CCR-VIA -- COMITATO DI COORDINAMENTO REGIONALE PER LA VALUTAZIONE D'IMPATTO AMBIENTALE

Giudizio n° 4399 **Del** **07/11/2024**
Prot. n° 24/0406022 **Del** **21/10/2024**

Oggetto: Intervento di difesa dalla erosione costiera in località Vignola nel Comune di Vasto

Tipo procedimento: Verifica di assoggettabilità a VIA ai sensi dell'art. 19 del D.Lgs. 152/06 e ss.mm.ii. con annessa V.Inc.A. ai sensi del DPR 357/1997 e ss.mm.ii. di competenza comunale

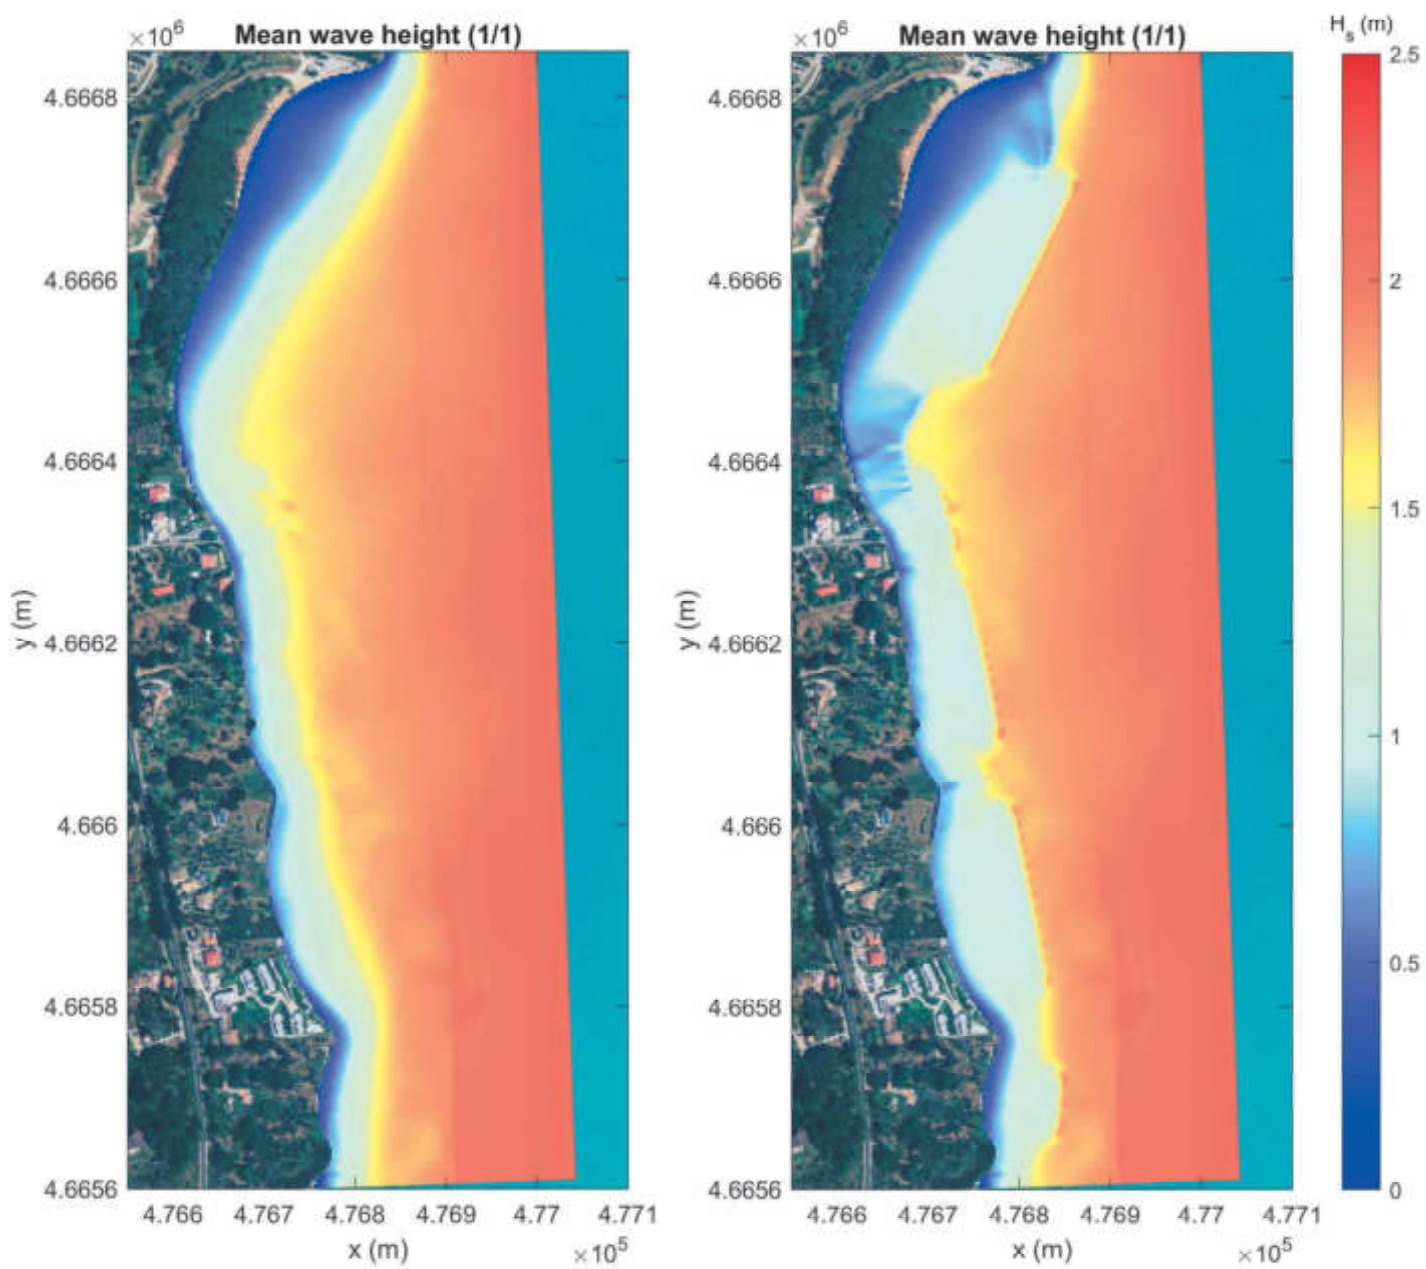
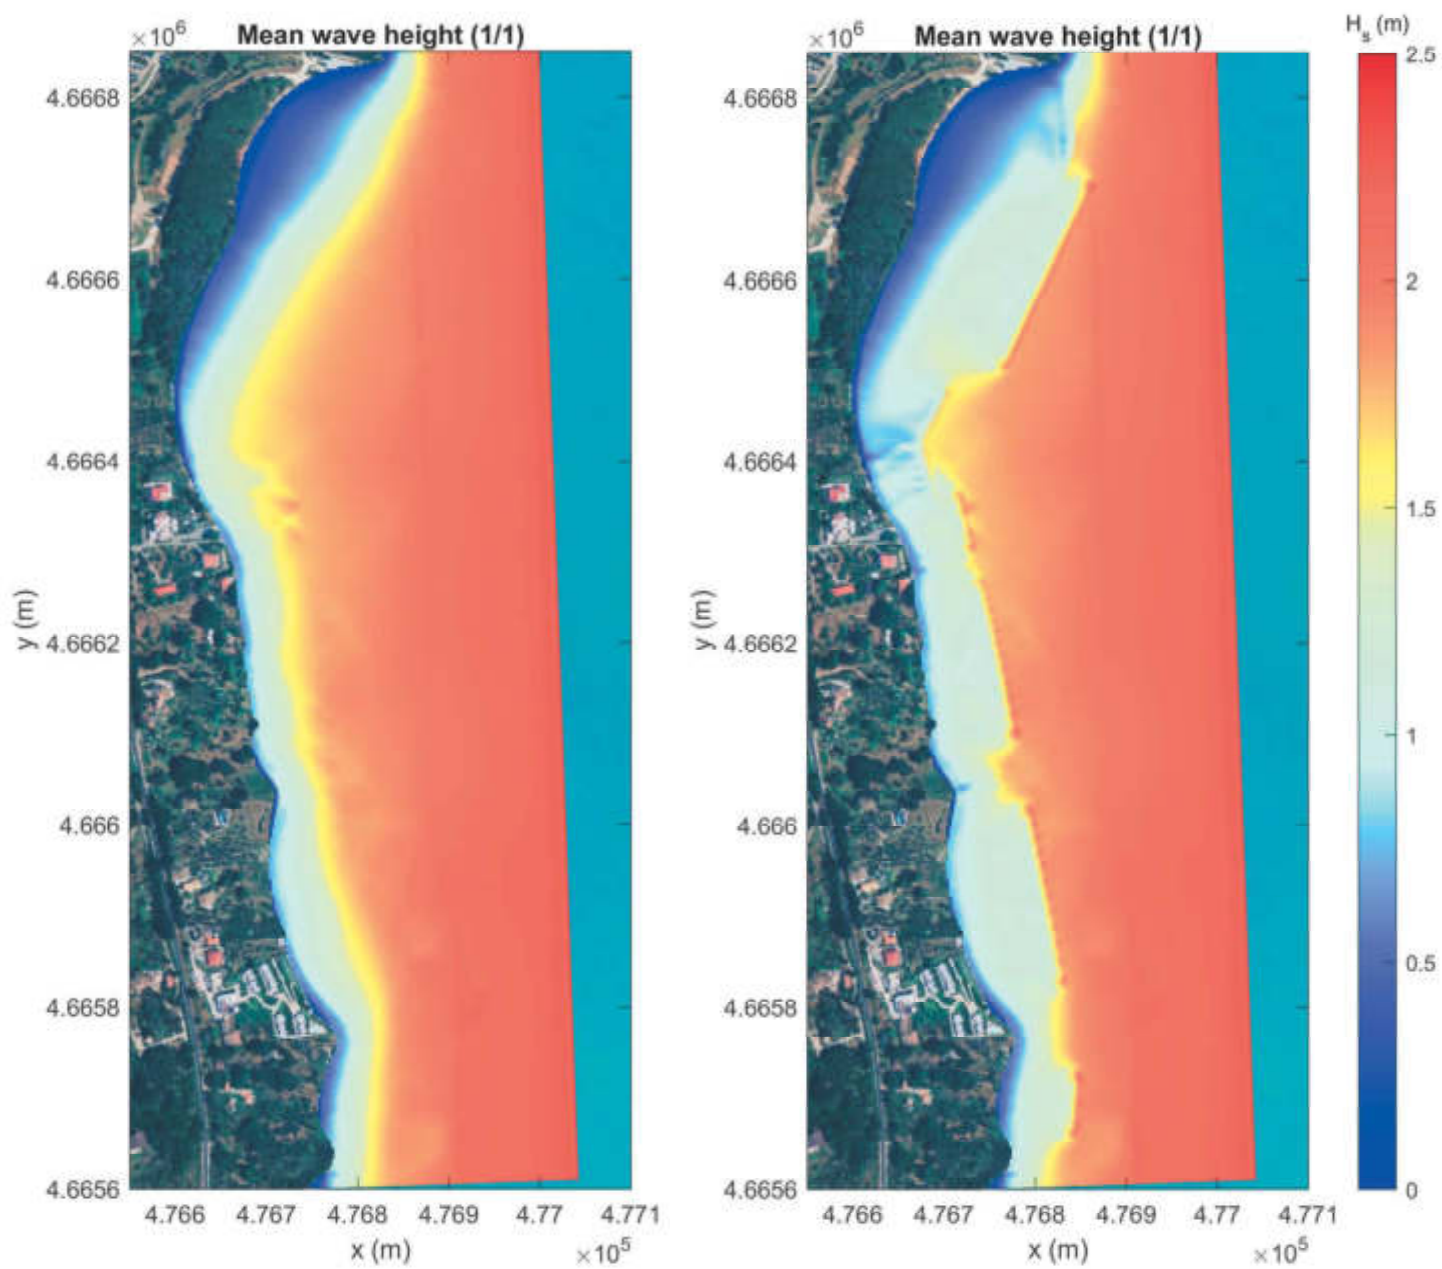
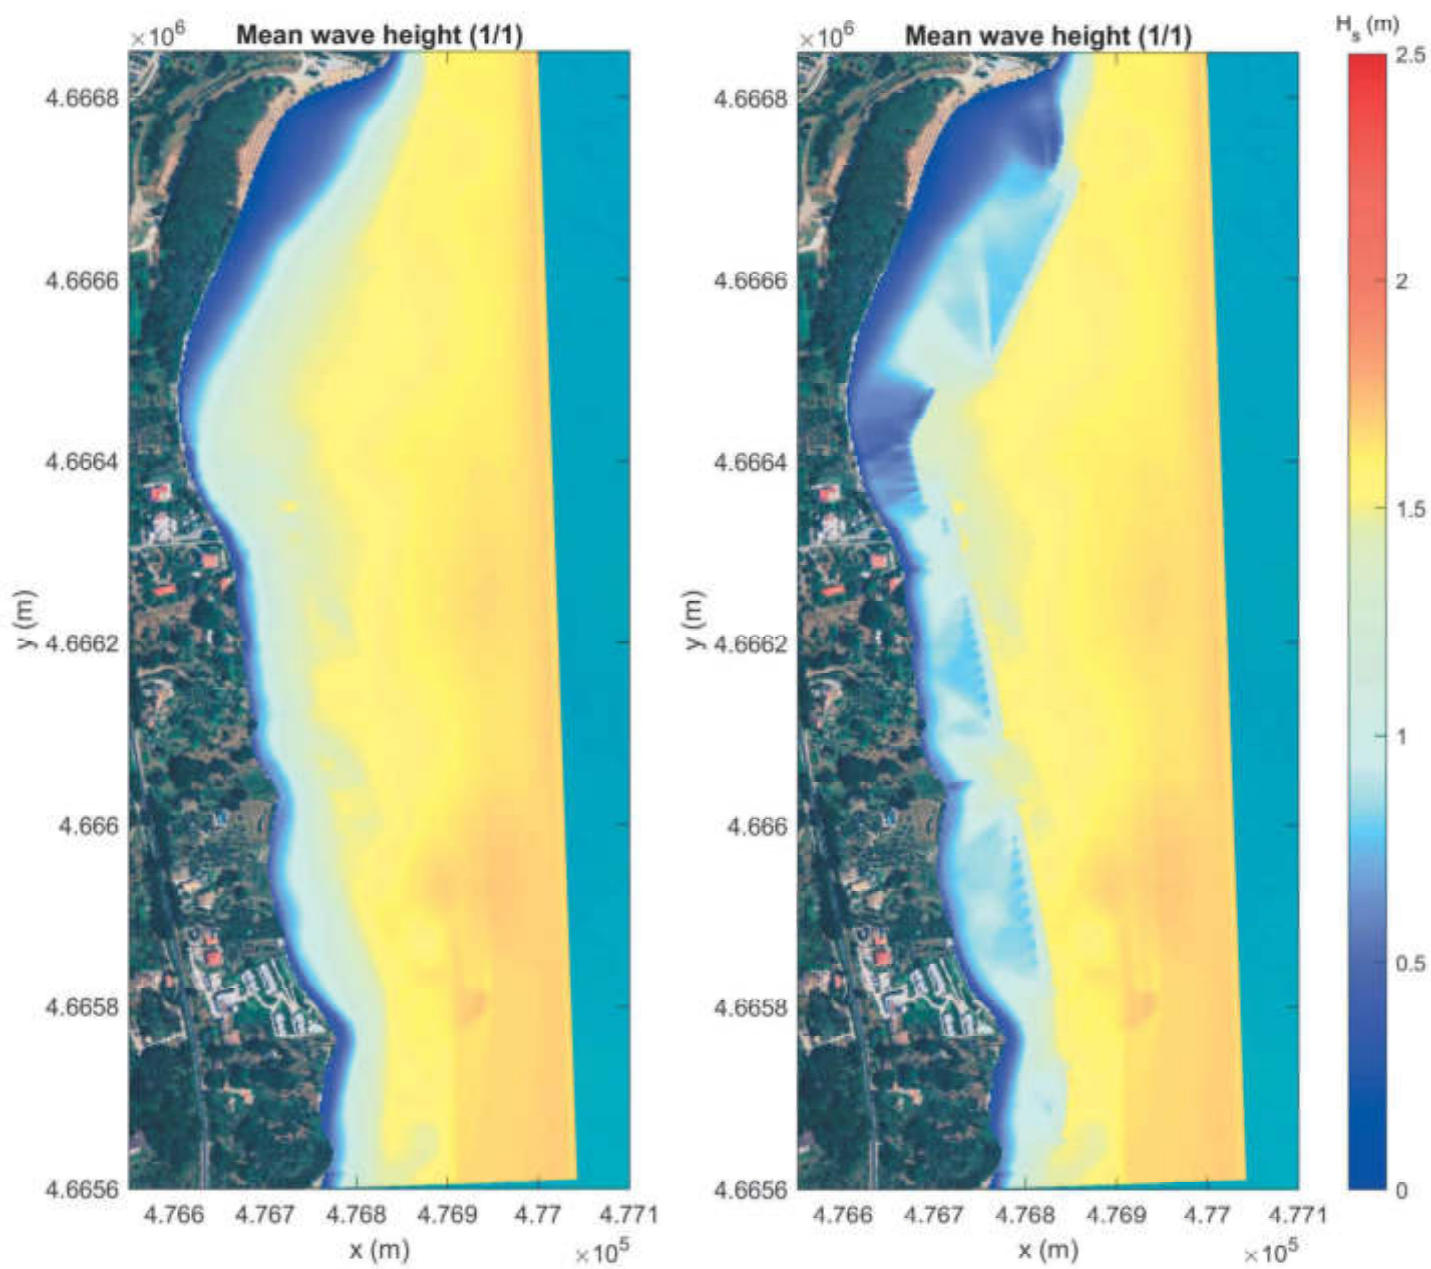
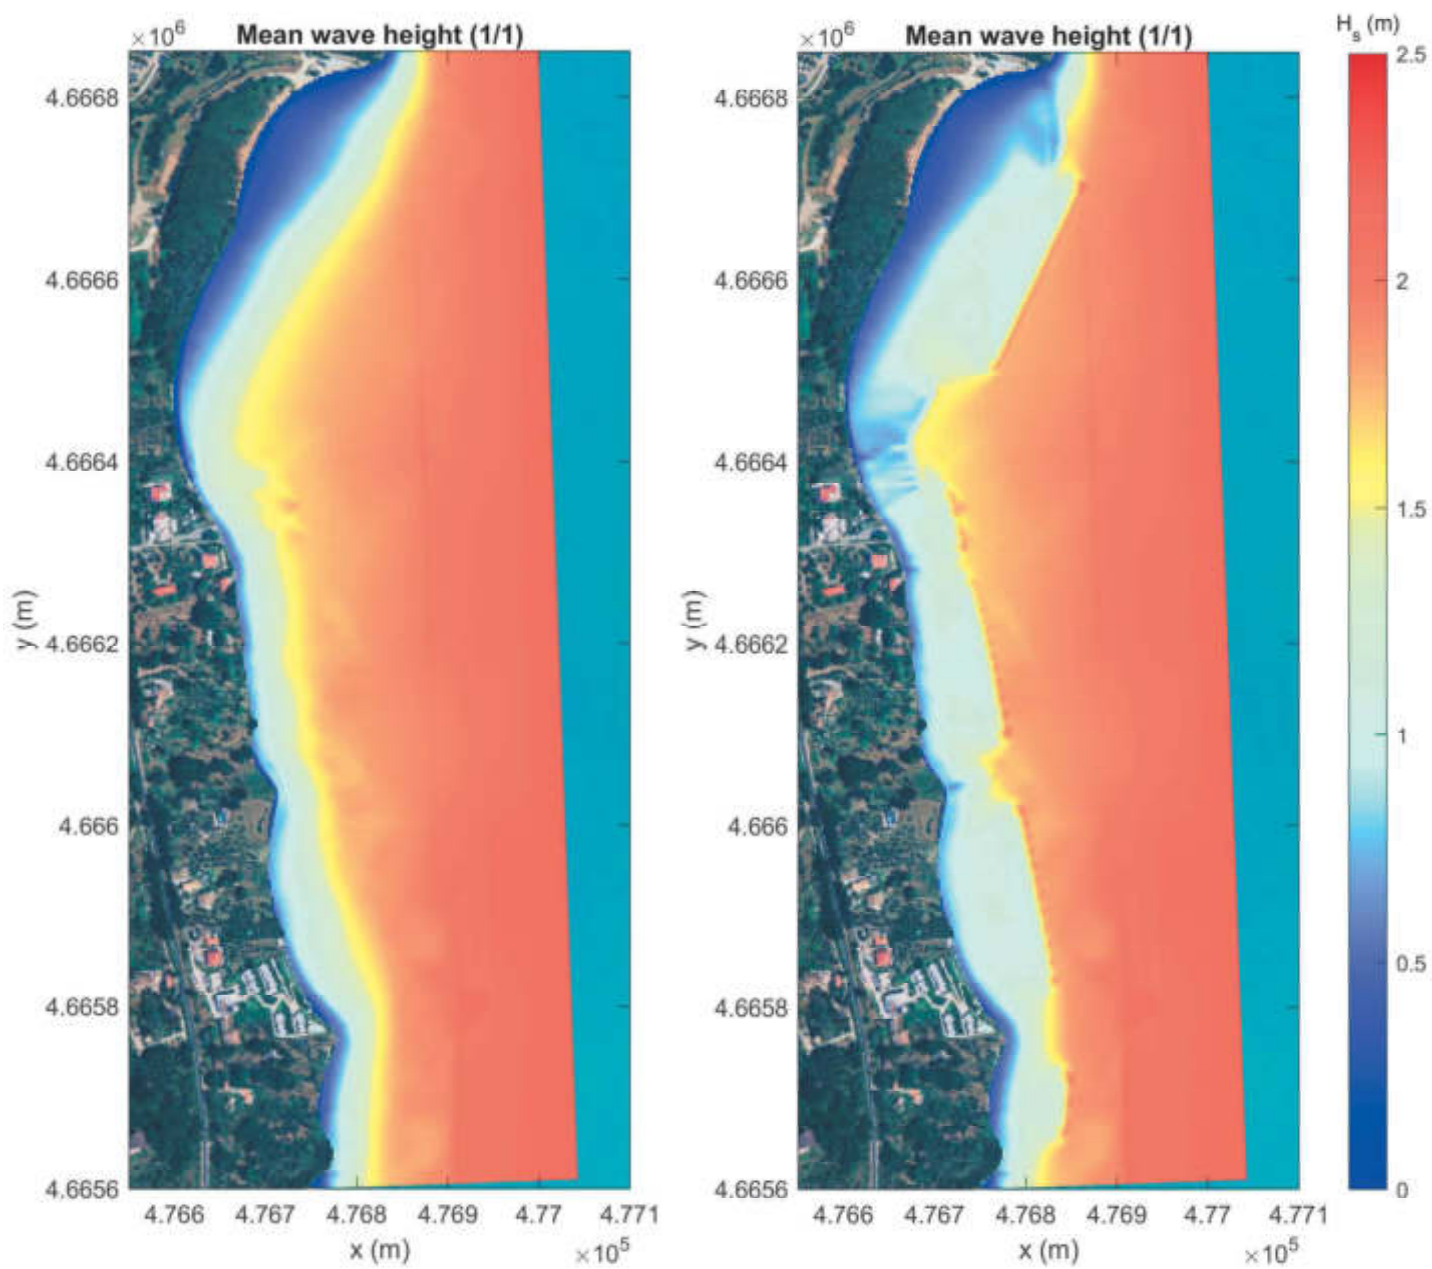
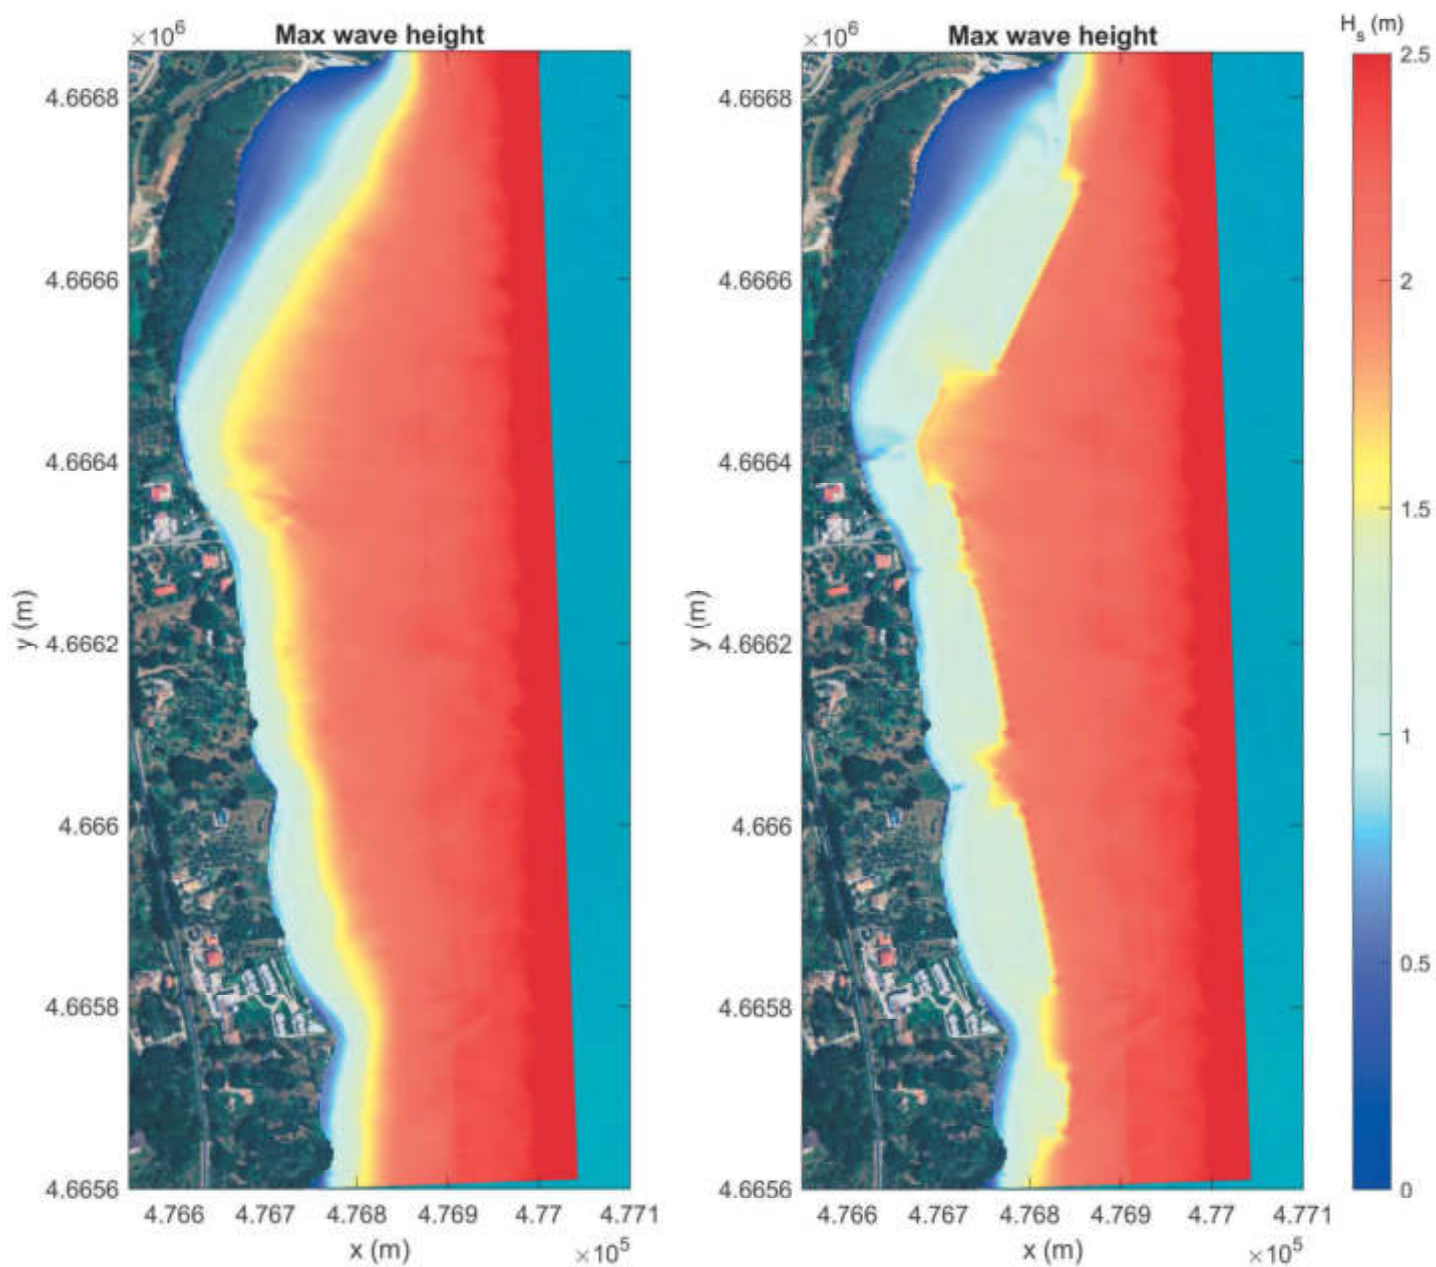
- *Le mappe riportate da Fig. 3.3 a Fig. 3.12 mostrano l'abbattimento dell'altezza dell'onda incidente in tutta l'area protetta dalle opere con la creazione di zone di minore energia del moto ondoso con valori medi di abbattimento superiori al 50%;*
- *Le mappe relative alla circolazione idrodinamica presentano le correnti di ritorno massime nei varchi, caratteristiche dei litorali difesi da opere sommerse, con valori massimi prossimi o inferiori a 1.5m/s e concentrate negli estremi delle pocket-beach. Nei tratti di spiaggia, normalmente occupate dalla balneazione, nella configurazione di progetto si hanno velocità inferiori o prossimi rispetto alla configurazione attuale.*

- 1. È necessario, sulla base di quanto indicato in premessa, produrre quanto richiesto con giudizio n. 4281/2024 riportando nello SPA gli scenari idrodinamici con specifici tempi di ritorno, con le considerazioni sulle altezze d'onda di progetto dei massi, sulle altezze d'onda agenti sulle opere, sulle correnti sia di rip che di longshore indotte dal frangimento delle onde sulle opere.**

Le mappe riportate da Fig. 3.3 a Fig. 3.12 mostrano l'abbattimento dell'altezza dell'onda incidente in tutta l'area protetta dalle opere con la creazione di zone di minore energia del moto ondoso con valori medi di abbattimento superiori al 50%.
